NOTA VAN BEANTWOORDING

Speelplein Copernicusstraat (WSV-schoolomgeving)

Project Middenmeer Noord | Stadsdeel Oost | Juni 2026

Speelplein - Copernicusstraat Voorlopig ontwerp

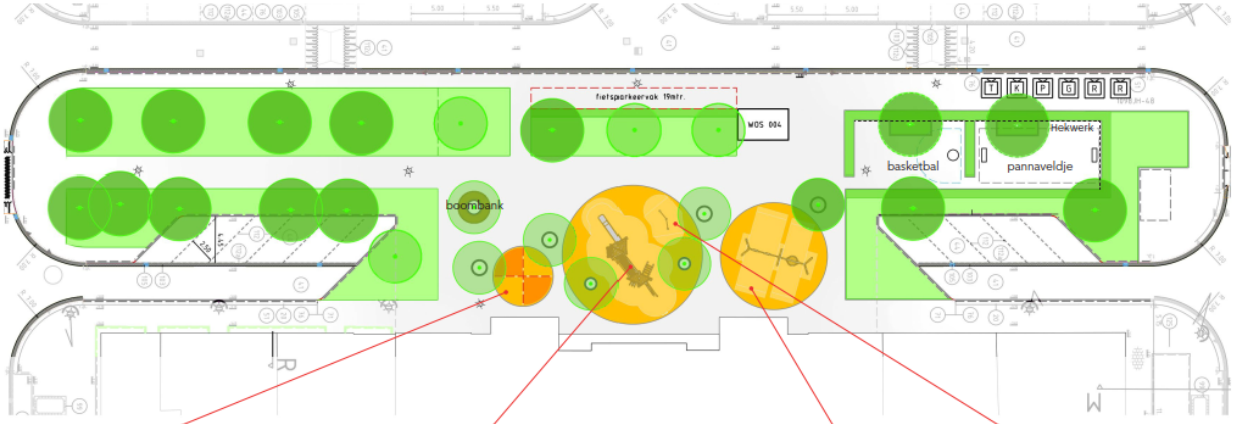
Thema	Reactie bewoners	Reactie gemeente (DO)
Gebruik plein	*(Vaak genoemd)* Bewoners hechten groot belang aan het behoud van het open karakter van het plein. Het plein wordt nu gebruikt voor vrij voetballen, tennissen en leren fietsen. Men vreest dat speeltoestellen op het centrale deel dit gebruik belemmeren.	In het definitief ontwerp (DO) is de ruimte voor de blinde gevels van de school vrij gehouden. Hier worden geen speeltoestellen of bomen geplaatst, zodat het vrij spelen mogelijk blijft. De speeltoestellen en nieuwe bomen zijn geconcentreerd in het centrale deel en de zijden van het plein.
	(Vaak genoemd) Wens voor een multifunctioneel 'alles-plein' waar diverse sporten en spellen mogelijk zijn: voetbal, tennis, skeeleren, springtouwen, fietsen.	Het DO biedt ruimte voor diverse vormen van gebruik. De vrije vlakken blijven beschikbaar voor ongeorganiseerd spel. Twee voetbalzones ('kamers') bieden een gerichte speelplek voor balspelen. Speltekeningen op de vloer (mens-erger-je-niet) bieden aanleiding voor andere spelvormen.

Thema	Reactie bewoners	Reactie gemeente (DO)
Bankjes	*(Zorg)* Meerdere bewoners zijn sterk gekant tegen het plaatsen van bankjes. Zij verwijzen naar eerdere ervaringen met bankjes, een tafeltennistafel en de basketbalkorf, die overlast veroorzaakten door hangjongeren in de avond- en nachturen.	In het DO worden geen zitbanken geplaatst. Dit besluit is expliciet genomen op basis van de zorgen van omwonenden en de ervaringen uit het recente verleden.
	(Tegenstrijdig) Een kleine minderheid van bewoners staat juist positief tegenover zitgelegenheid, met name langs het doorlopende pad tussen de groenstroken.	De wens voor zitplekken is meegewogen, maar is niet overgenomen vanwege de brede en herhaalde zorg over overlast. Het ontwerp bevat geen bankjes.
Speeltoestellen	*(Zorg)* Meerdere bewoners willen geen groot centraal combinatietoestel. Dit zou hangjongeren aantrekken en overlast veroorzaken in de avonduren, vergelijkbaar met de eerdere ervaringen.	Het DO bevat geen groot combinatietoestel. De speeltoestellen zijn kleinschalig en gericht op jonge kinderen (0–6 jaar): een wipwap, een kleine glijbaan en een duikelrek. De bewuste keuze voor kleinschaligheid is bedoeld om de aantrekkende werking voor (overlastgevende) oudere jeugd te beperken.

(Vaak genoemd) Meerdere bewoners vragen om speeltoestellen voor jonge kinderen en peuters. De kleine glijbaan die er eerder stond wordt gemist en men wil deze graag terugzien. *(Tegenstrijdig)* Een deel van de bewoners wil juist een combinatietoestel voor glijden, klimmen en klauteren. Eén bewoner suggereerde een parcourtje met stepping stones, evenwichtsbalk en ringen.	In het DO is een kleine glijbaan opgenomen, samen met een wipwap en een duikelrek. Daarmee wordt tegemoetgekomen aan de wens voor kleinschalige speelvoorzieningen voor de jongste kinderen. De wens voor een combinatietoestel is afgewogen maar niet overgenomen, gelet op de brede zorg over overlast. De suggestie voor stepping stones en een parcours is meegenomen in de ontwerpoverweging; de speltekeningen op de vloer bieden een alternatieve speelaanleiding die geen obstakel vormt.
Overlast / veiligheid	*(Zorg)* Meerdere bewoners vragen uitdrukkelijk om geen basketbalveld. De bestaande basketbalkorf zorgt regelmatig voor geluidsoverlast, ook 's nachts. De gevel van de WSV-school werkt als klankbord.	Het basketbalveld is niet opgenomen in het DO. Dit besluit is genomen op basis van de nadrukkelijke en herhaalde zorgen van omwonenden over geluidsoverlast.

- Het basketbalveld is niet opgenomen in het definitief ontwerp.
- Er worden geen zitbanken geplaatst op het plein.
- Het centrale speeltoestel is verkleind tot kleinschalige voorzieningen voor jonge kinderen (wipwap, kleine glijbaan, duikelrek).
- De vrije vlakken voor de gevels blijven onbebouwd, zodat vrij spelen mogelijk blijft.
- Het beplantingsplan is aangepast op basis van de wensen voor bloeiende, insectvriendelijke planten zonder prikstruiken.
- Aan de zijde van huisnummers 40–44 worden fietssluisjes aangebracht voor een betere scheiding tussen speelruimte en trottoir.
